Stellungnahme 1240

Anmerkungen eines Sachverständigen
zur Verwendung von Kunststoffrohren
in der Gas-Hausinstallation

21. März 2010

Versuchsaufbau der Baumusterprüfung zur thermisch bedingten Leckage nach DVGW VP 626 – PE-X Rohre

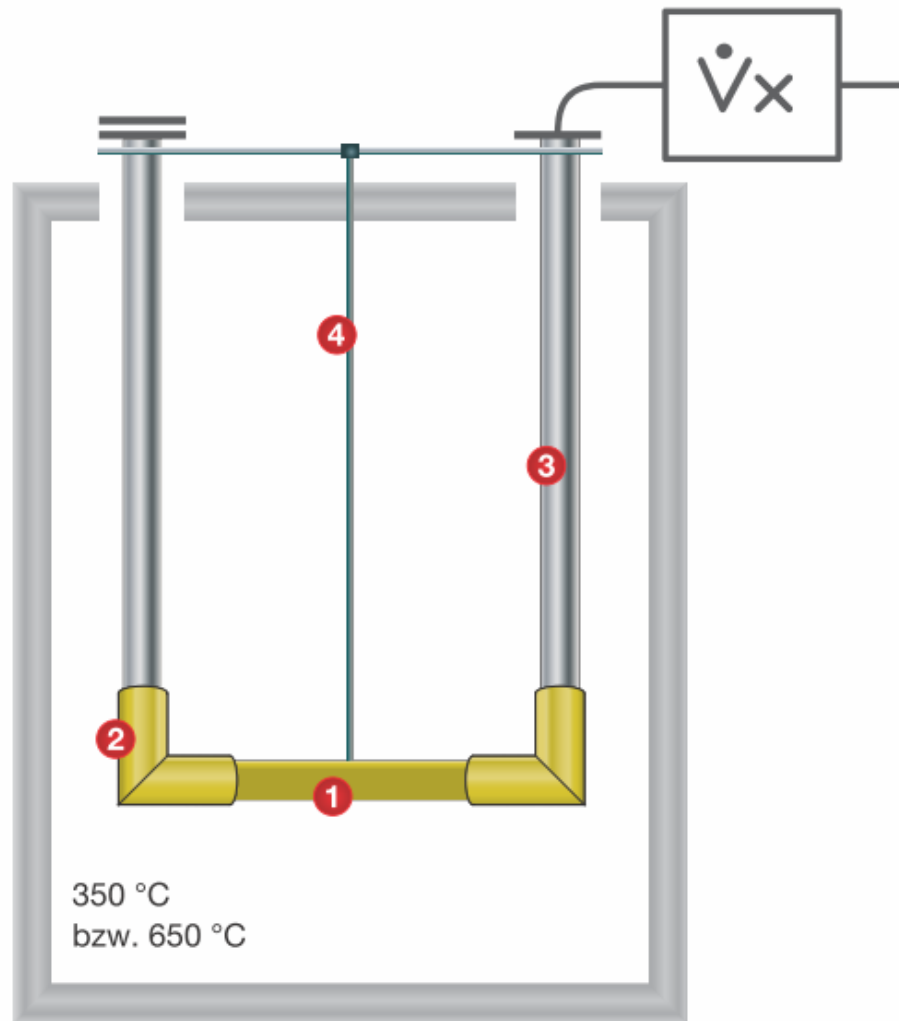
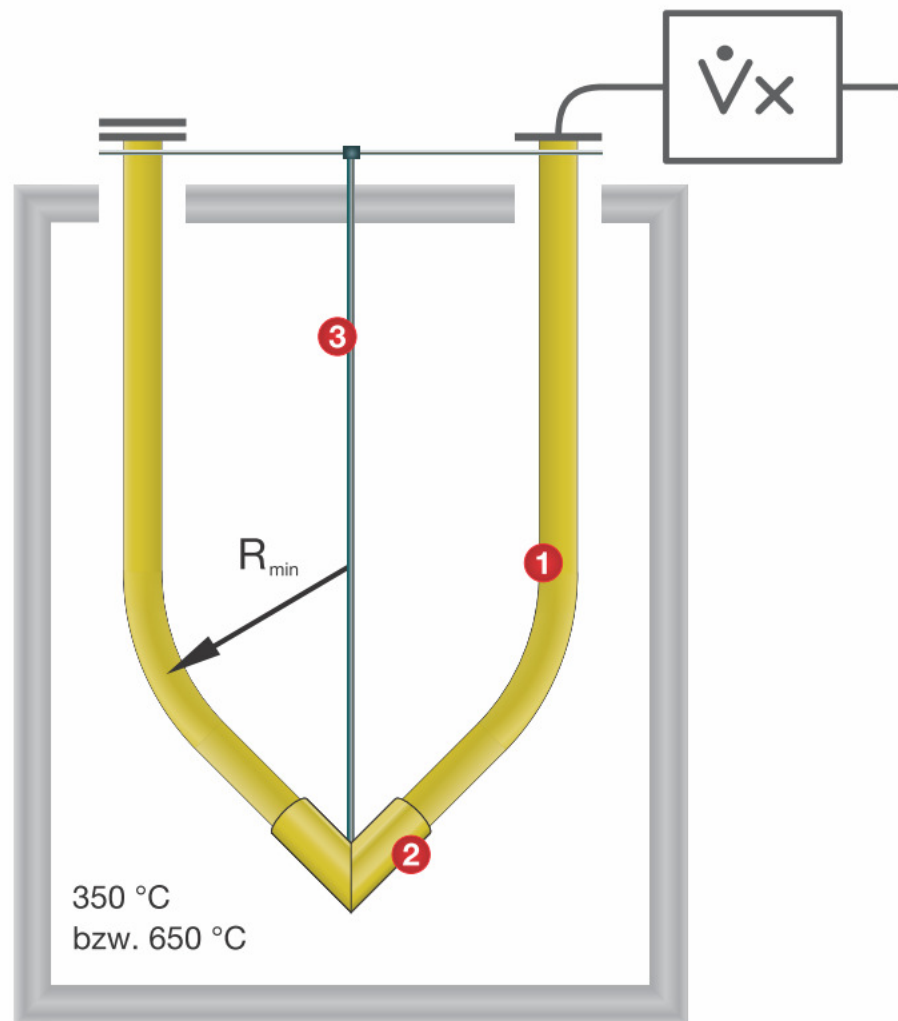
Vergleicht man die Prüfanordnungen mit tatsächlichen Installationen, so stellt man (zumindest im Bereich der frei und verdeckt verlegten Leitungen) wenig Parallelen fest (Bilder 4 und 5). Aus sachverständiger Sicht stellt sich daher die Frage, ob diese Prüfungen einen physikalisch nachvollziehbaren Mechanismus ersetzen können.

Bei den Prüfungen zur thermisch bedingten Leckage von frei und verdeckt verlegten Leitungen nach DVGW VP 625 und VP 626 werden die Bauteile jeweils in der Mitte „eigengewichtsentlastet“ (Bilder 4 und 5). Nach Auskunft des DVGW stellt dies die schärfste Bedingung dar, denn „*der senkrecht angebrachte Verbinder oder der waagrecht eingebaute Verbinder ohne Eigengewichtsentlastung könnten die Öffnungsgeschwindigkeit beim Bruch fälschlich unterstützen*“.²⁾

Trotzdem ist es der Praxisfall, dass Rohre und Formstücke ihrem Eigengewicht und den daraus resultierenden Hebelkräften ausgesetzt sind. Aus sachverständiger Sicht ist deshalb im Brandfall mit Verformungen und abfallenden Verbindern zu rechnen.

Selbstverständlich „könnten“ diese nun die Öffnungsgeschwindigkeit beim Bruch unterstützen. Genauso gut „könnten“ sie aber auch die bei diesen Temperaturen weichen Rohrleitungen mitziehen und verformen, so dass nur Teilöffnungen entstehen und der Gasströmungswächter nicht schaltet.

Um den Eintritt eines vorleckfreien Bruchs in einem realen Brandfall mit einer gewissen Wahrscheinlichkeit erwarten zu können, muss zumindest sichergestellt werden, dass einwirkende Kräfte (z. B. Zug- und Biegekräfte von abfallenden Verbindern) dessen Bildung nicht wesentlich be- oder verhindern können. Dies wurde bislang aber weder behauptet noch nachgewiesen.

Bild 6 Prinzip der dreistufigen Sicherheitskette für Kunststoffrohre in der Gashausinstallation nach TRGI 2008

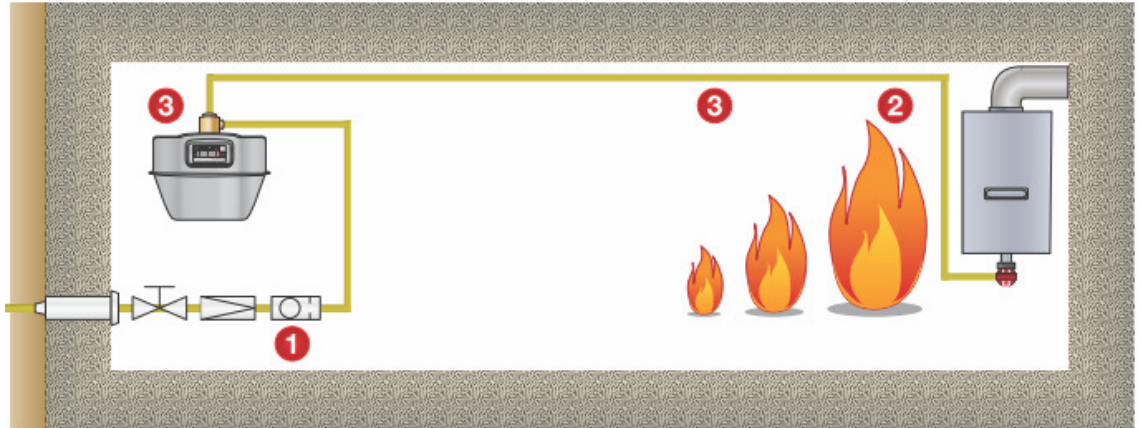
Zwischen dem Gasströmungswächter und dem sich im Brandfall hoffentlich einstellenden vorleckfreien Bruch können sich viele Meter Rohrleitung befinden. Der Gasströmungswächter wird aber nur schließen, wenn durch sein Gehäuse tatsächlich so große Gasmengen strömen, dass der Schließvolumenstrom erreicht wird (Bild 3). Dies wiederum kann nur der Fall sein, wenn die Rohrleitung zwischen Gasströmungswächter und vorleckfreiem Bruch noch in der Lage ist, diesen Volumenstrom auch zu transportieren (Bild 6).

Die Funktionsfähigkeit der Rohrleitung zwischen dem Gasströmungswächter und einem aufgetretenen vorleckfreien Bruch stellt damit den dritten zentralen Bestandteil der Brand- und Explosionssicherheit bei Kunststoffleitungen dar. Wie aber wird diese im Brandfall sichergestellt?

Nach derzeitigem Kenntnisstand ist unklar, ob bzw. wie sichergestellt ist, dass die Rohrleitung zwischen dem Gasströmungswächter und einem auftretenden vorleckfreien Bruch bei einem beliebigen Brandfall in der Lage sein wird, den notwendigen Schließvolumenstrom zu transportieren. Natürlich kann dies der Fall sein. Aber mit welcher Wahrscheinlichkeit und unter welchen Umständen?

Kommt es bei einem der drei Vorgänge zu einer Störung, versagt die komplette Sicherheitskette. Im Rahmen der Baumusterprüfungen (Bilder 4 und 5) funktioniert diese Sicherheitskette.
